Van: 5.1, 2, e
Aan: 5.1, 2, e tadsdeelcommissie sdw
Onderwerp: RE: Aanmelding Westerkeersluisbrug DB 11 november
Datum: woensdag 26 november 2025 14:10:50
Bijlagen: image001.png
image002.png
image003.png
image004.png
image005.png

- DB flap
- Bijlage 1. Ontwerp Westerkeersluisbrug / Pontsteiger
- Bijlage 2. Participatieplan Veiliger bewegen op de Westerkeersluisbrug en Pontsteiger

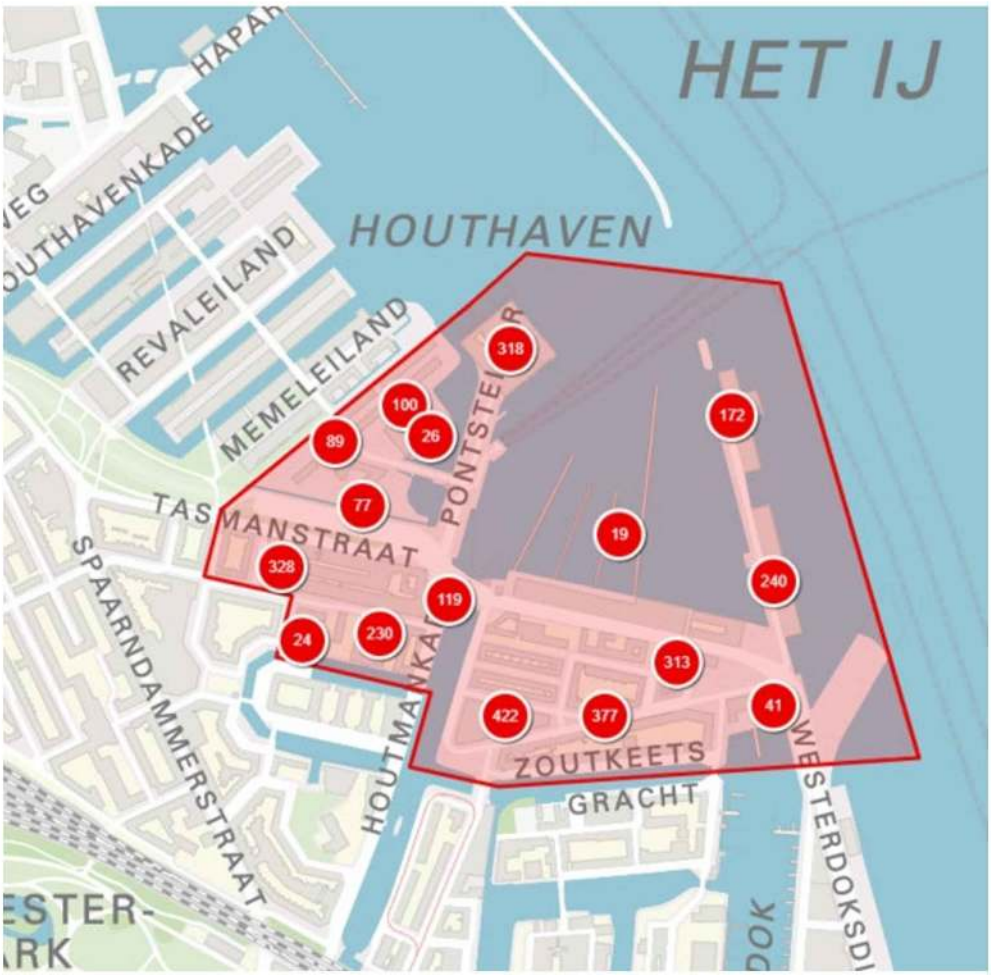
Na overleg met de projectgroep van Diemenstraat zojuist is er toch nog een klein stukje scope (verspreidingsgebied) bijgekomen. Excuses voor de verwarring. Hierbij de laatste stukken. Alleen een plaatje in het participatieplan is dus gewijzigd, maar hierbij alle stukken opnieuw.

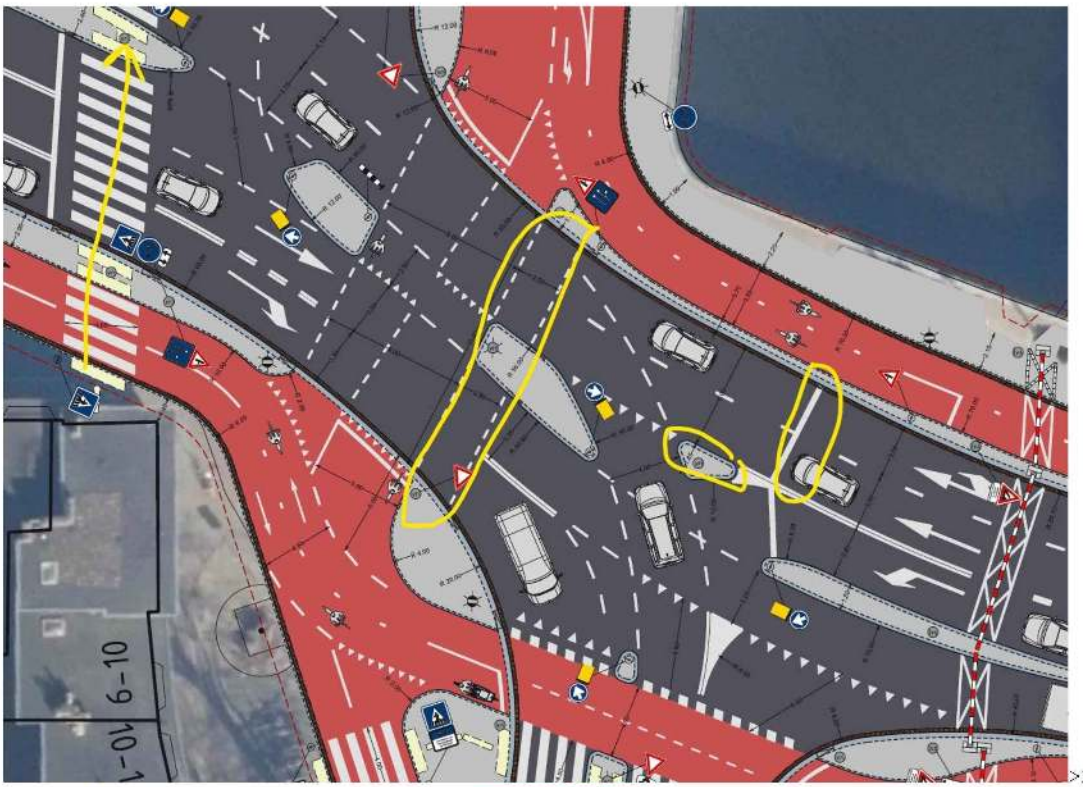
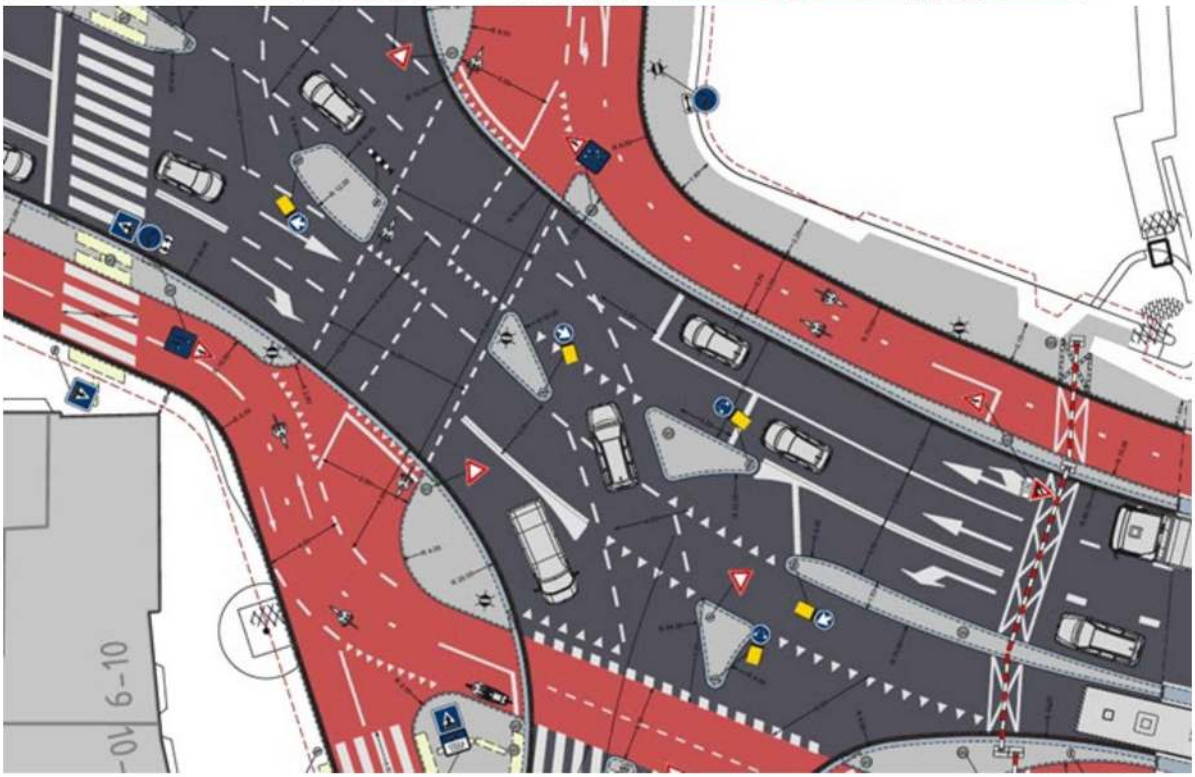
- Het laatste ontwerp is vanmorgen door de Werkgroep Verkeerslichten Amsterdam goedgekeurd. Dit ontwerp is op 3 (technische) punten iets gewijzigd t.o.v. eerder:
  1. De indicatieve voetgangersoversteek is verwijderd. Deze is niet gereguleerd via stoplicht en wekt dus onveilige situaties op en leidt van nergens naar nergens. De voetgangers kunnen in de huidige situatie hier ook niet oversteken en steken dus gewoon over bij de zebra verderop (zie gele lijn). Is in oorspronkelijke situatie ook zo.
  2. Het middeneiland is iets vergroot, i.v.m. opstelruimte voor de mast van het verkeerslicht.
  3. De stopstrepen zijn iets meer opgeschoven naar het noorden, dit bevordert de doorstroom.

Kortom, 3 kleine technische wijzigingen, maar geen wezenlijke ontwerpwijzigingen dus.
